Autorité environnementale

Avis délibéré de l’Autorité environnementale sur la ZAC du Parc-aux-Lièvres - Bras-de-Fer (91) - Actualisation de l’avis n°EE-1042-15

n°Ae : 2021-07

Avis délibéré n° 2021-07 adopté lors de la séance du 23 juin 2021

Figure 1 – Périmètre de la Zac du Parc-aux-Lièvres-Bras-de-Fer (Source : dossier)

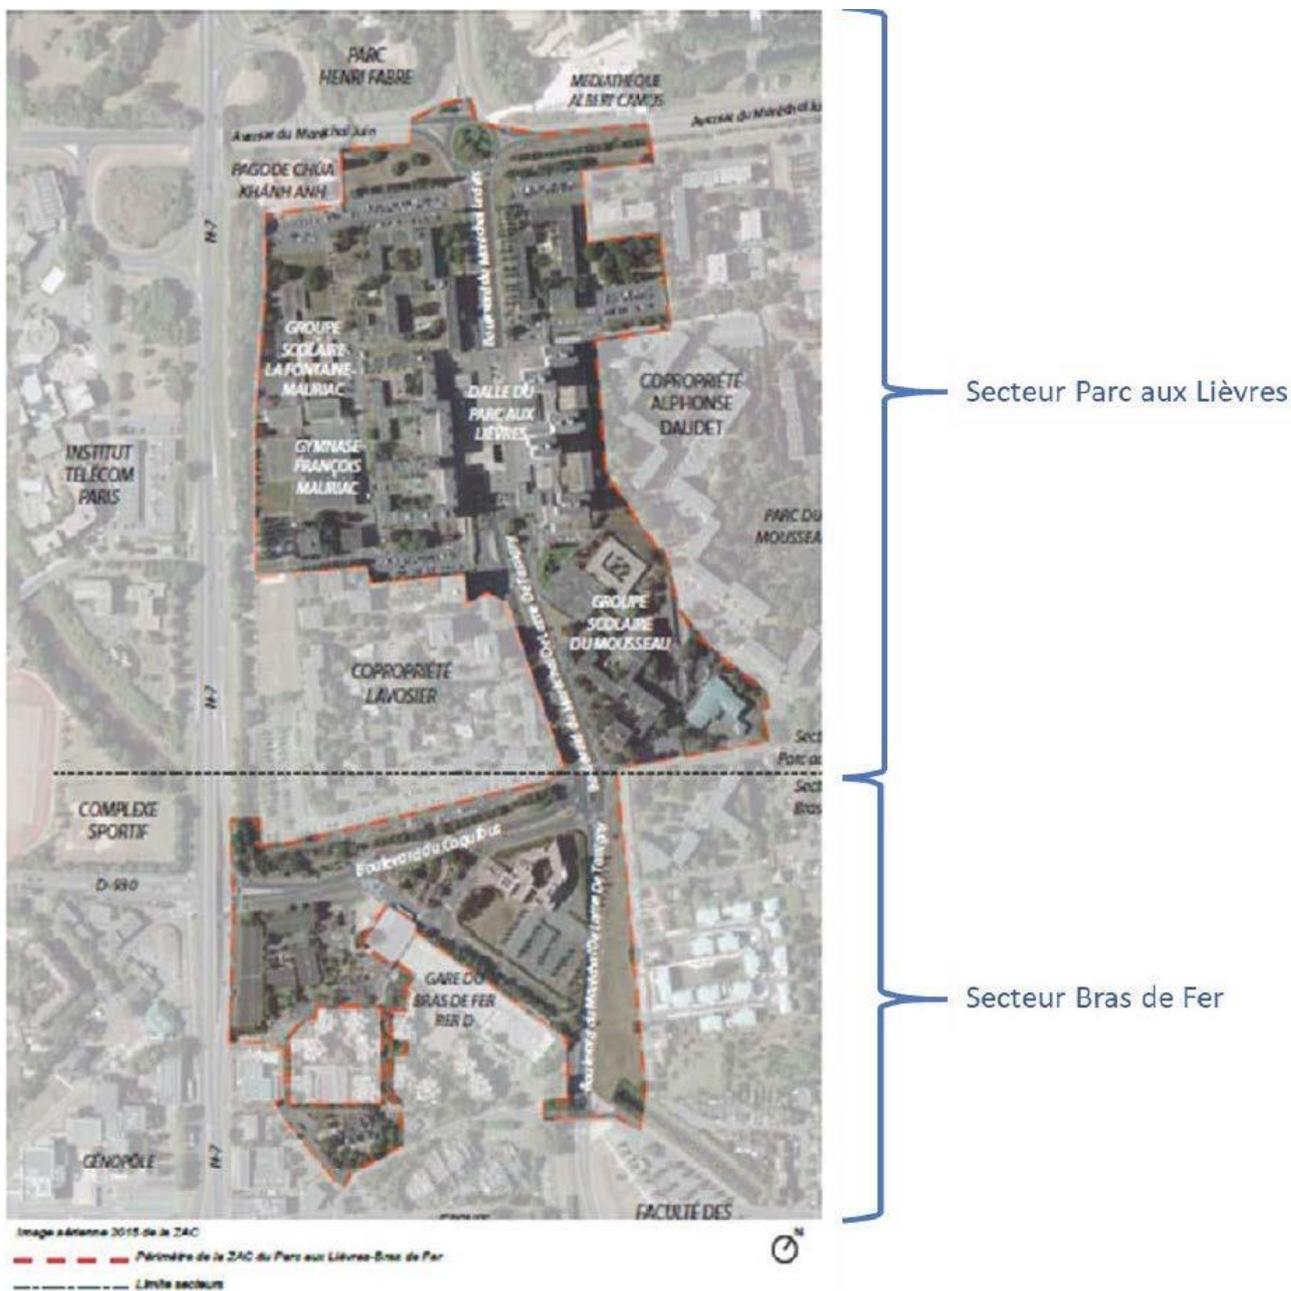
L'Ae recommande de compléter la description du projet par la situation des logements et de la population du secteur du Bras-de-Fer.

Figure 4- Schéma directeur de la ZAC Parc-aux-Lièvres-Bras-de-fer-2020 (Source : dossier)

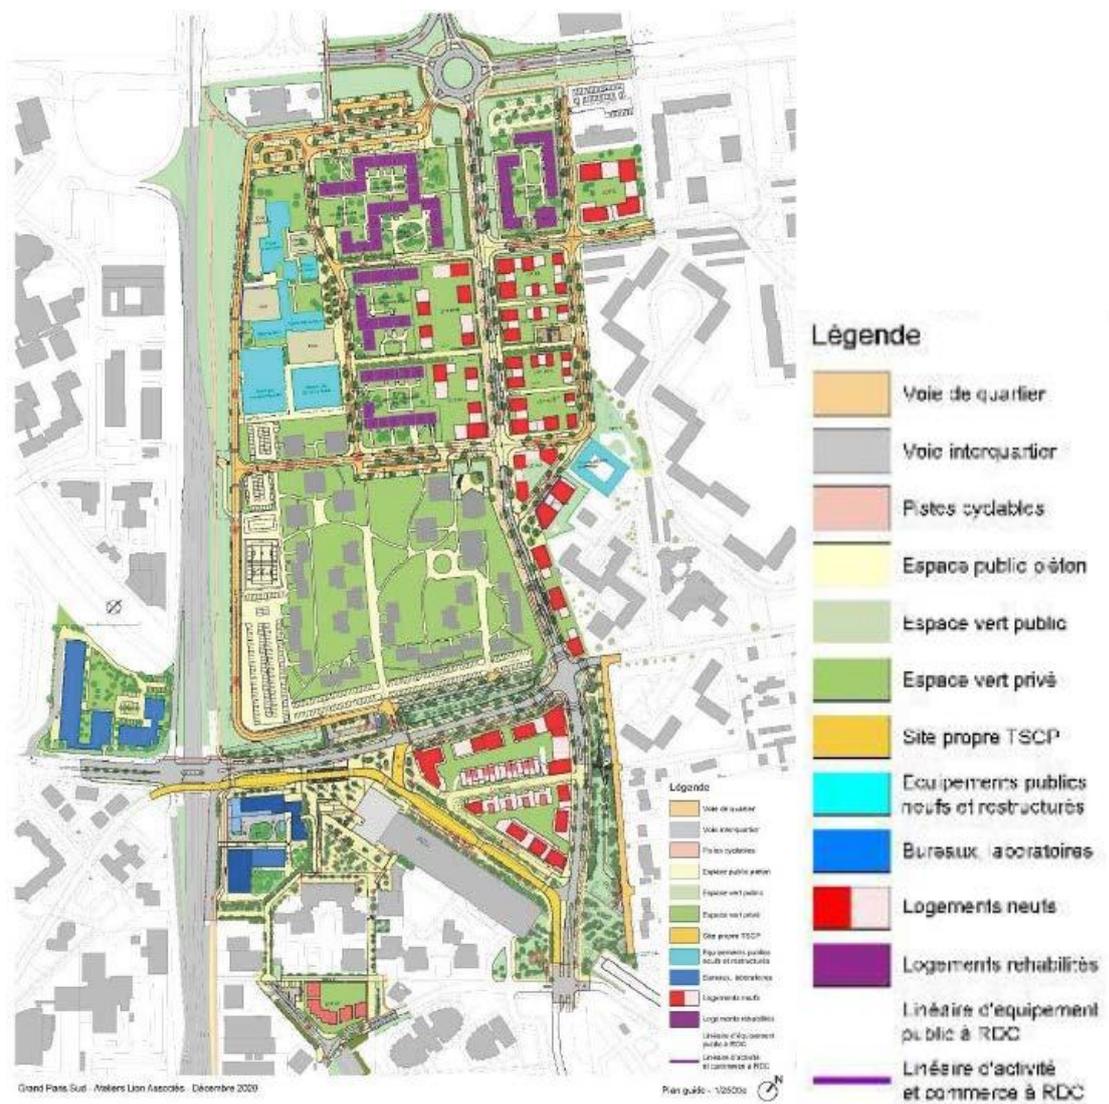
L'Ae recommande de clarifier la présentation de l'offre de stationnement et de mieux justifier le nombre de places prévues par le projet.

Figure 6 : Comparaison Plan guide de 2015 et schéma directeur de la Zac 2020 (identique à la figure 4)
(Source dossier)

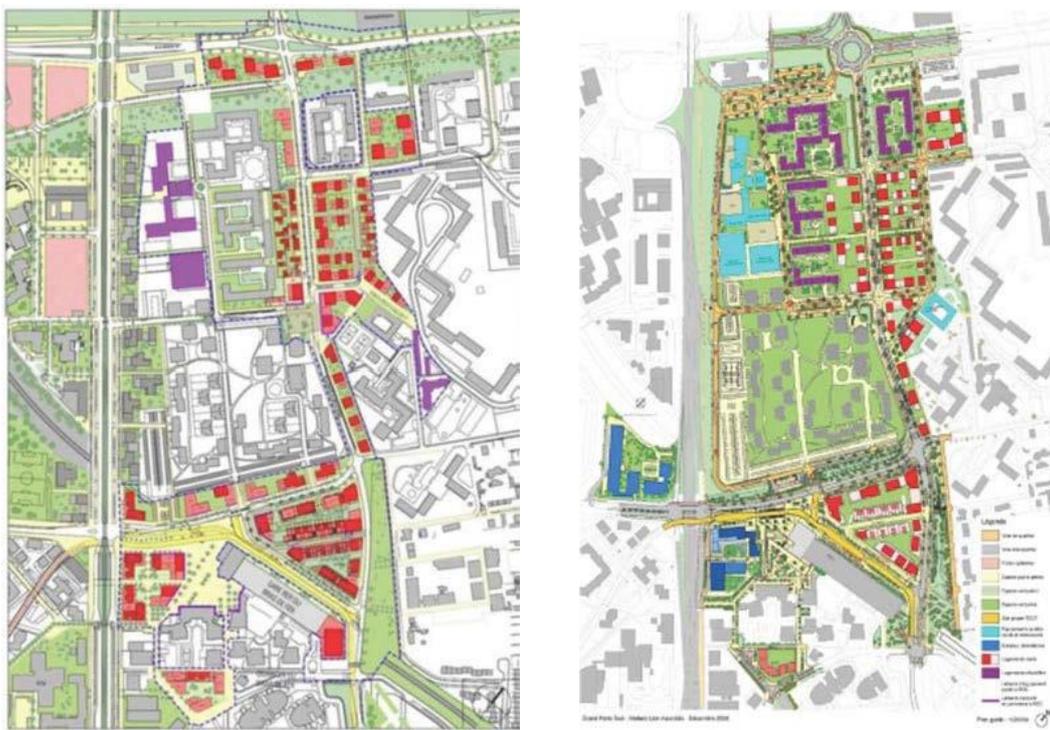
Les données relatives à l'évolution du nombre de logements et de la population ont été actualisées, mais le dossier fournit des informations dispersées et pas toujours cohérentes qui ne permettent pas de connaître avec précision le nombre initial de logements et d'habitants, notamment du quartier du Bras-de-Fer, la situation actuelle et les perspectives au terme du projet.

L'Ae recommande, pour la complète information du public, de présenter sous forme d'un tableau synthétique les données relatives au nombre de logements et d'habitants (état initial, situation actuelle, perspectives au terme du projet).
